沙县麻公岭安置小区22#楼一层平面布置图方案图（变更）

项目名称：沙县麻公岭安置小区22#楼一层平面布置图方案图(变更)

建设单位：沙县凤岗街道办事处西门村民委员会

设计单位：福建亿达工程勘察设计研究院有限公司

总平面图（一层变更后）1:500

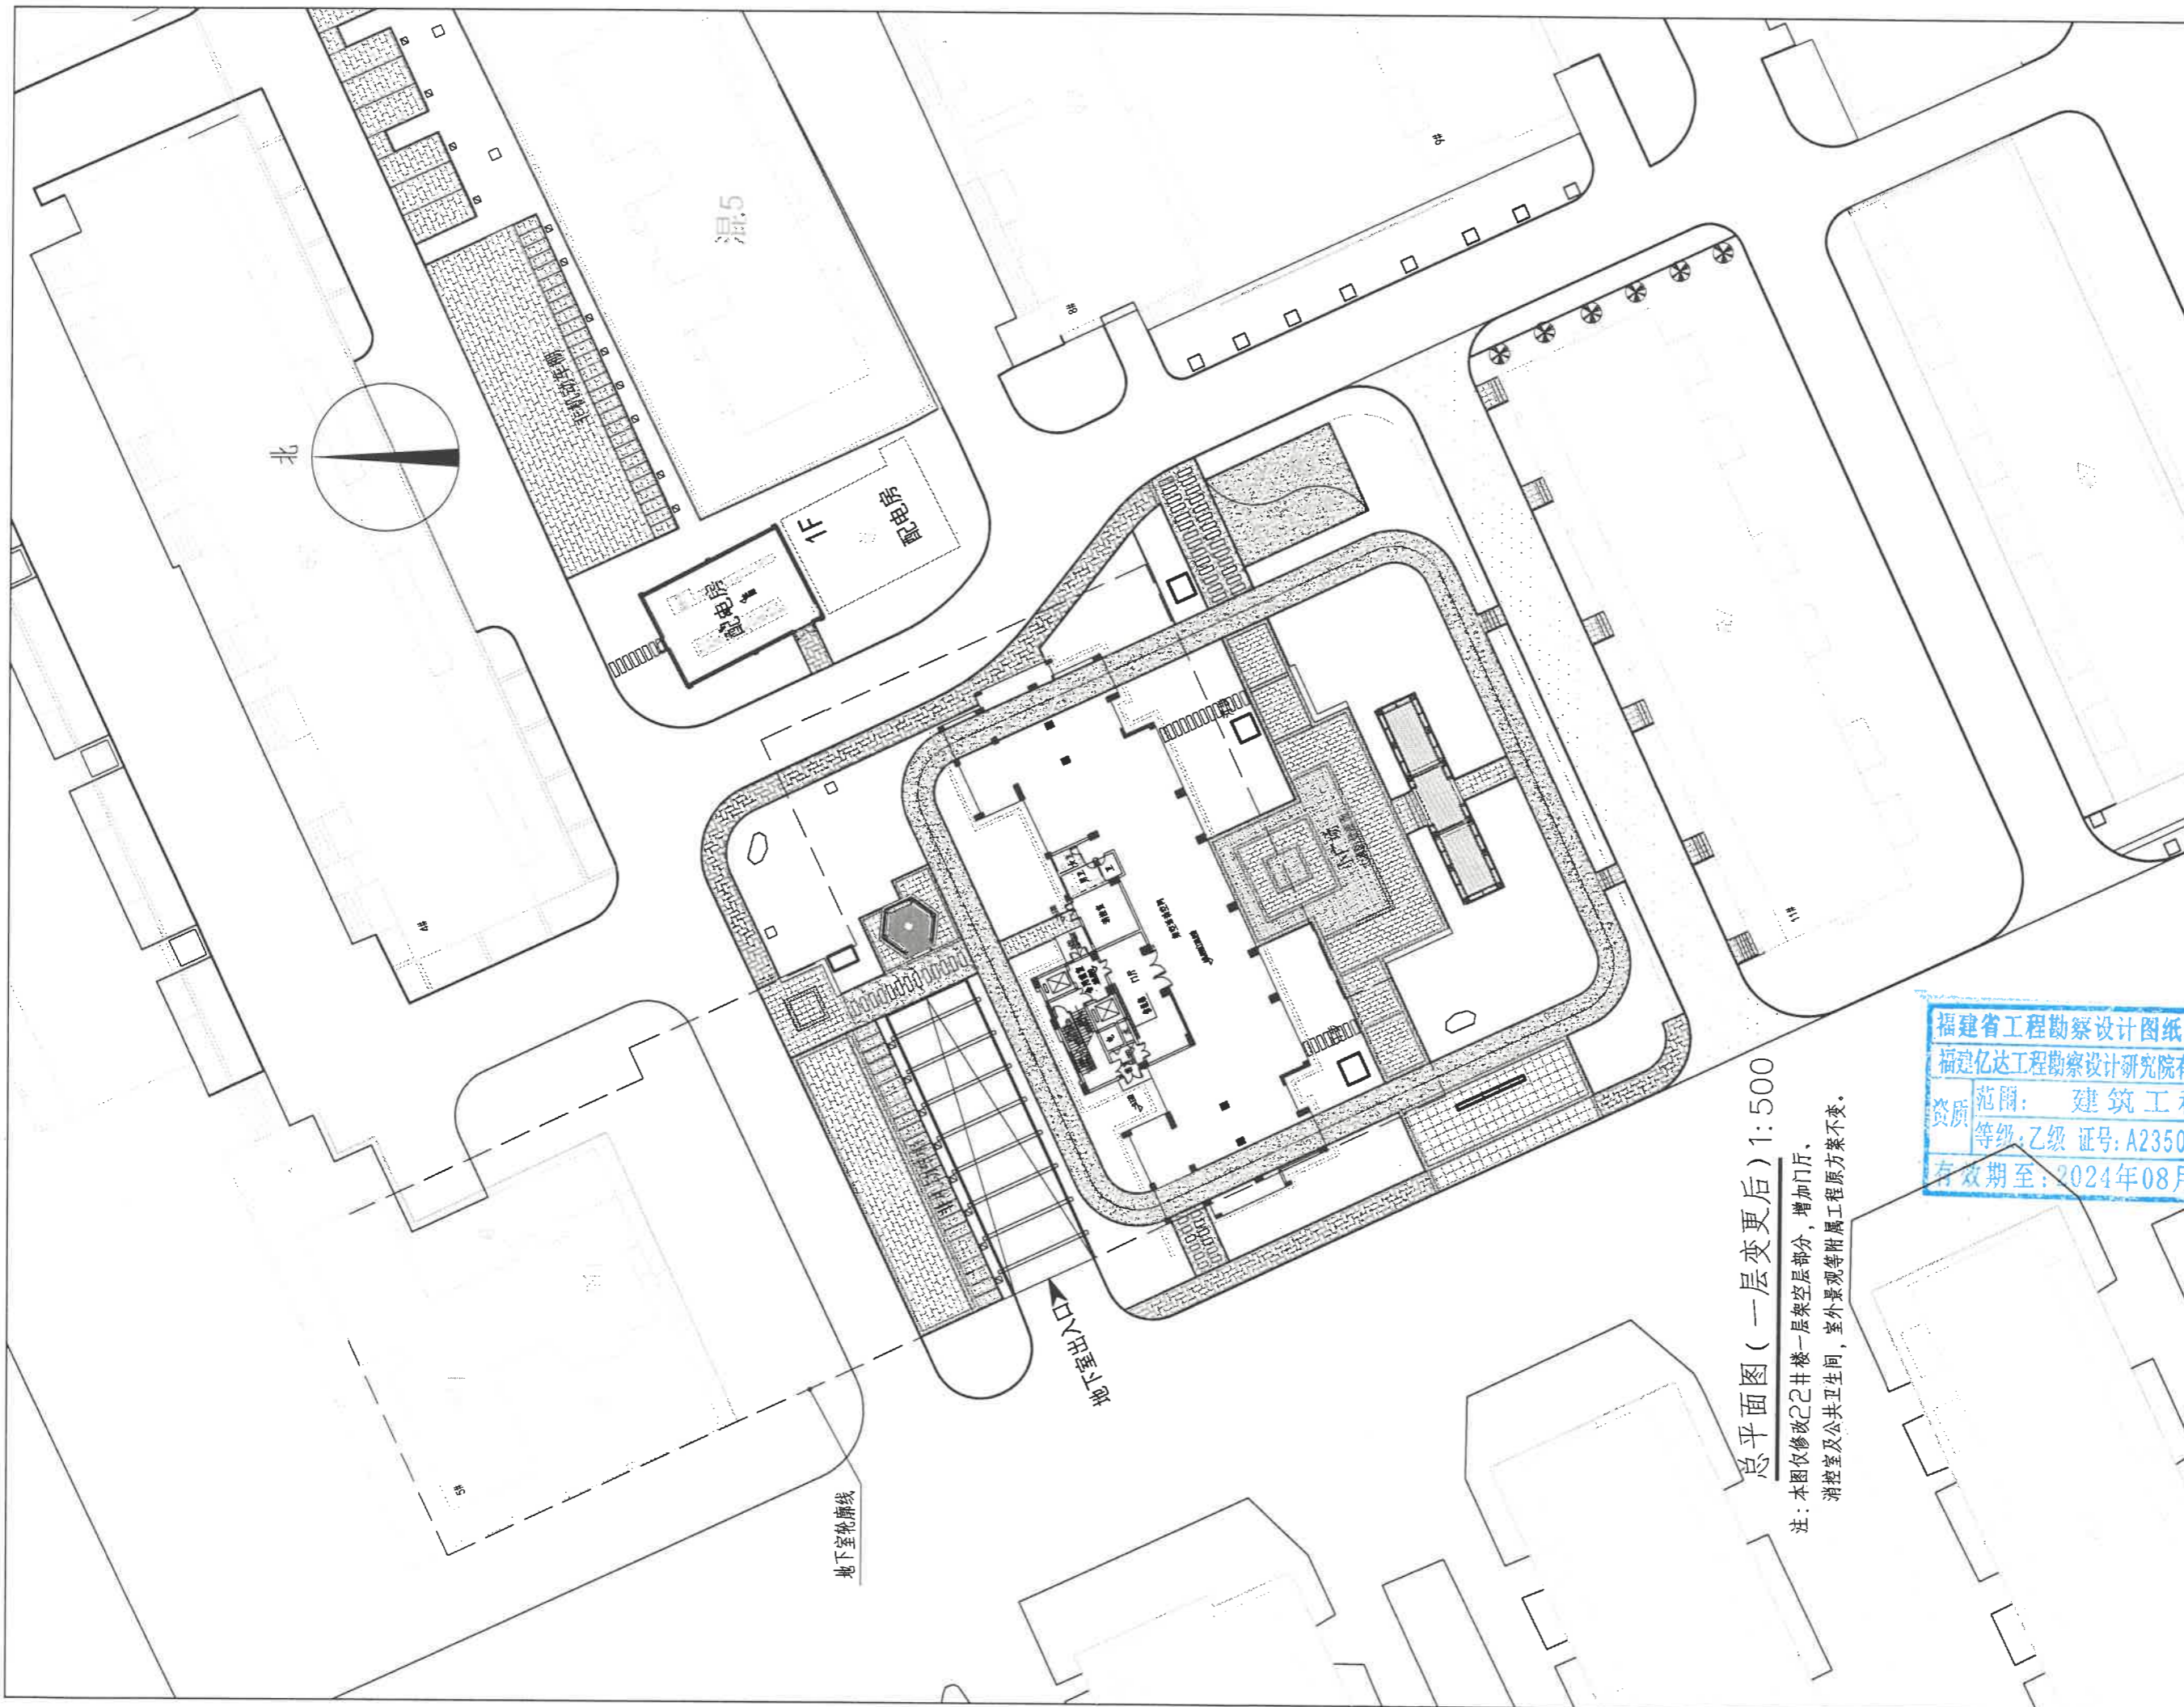
注：本图仅修改2号楼一层架空层部分，增加门厅，
 消控室及公共卫生间，室外景观等附属工程原方案不变。
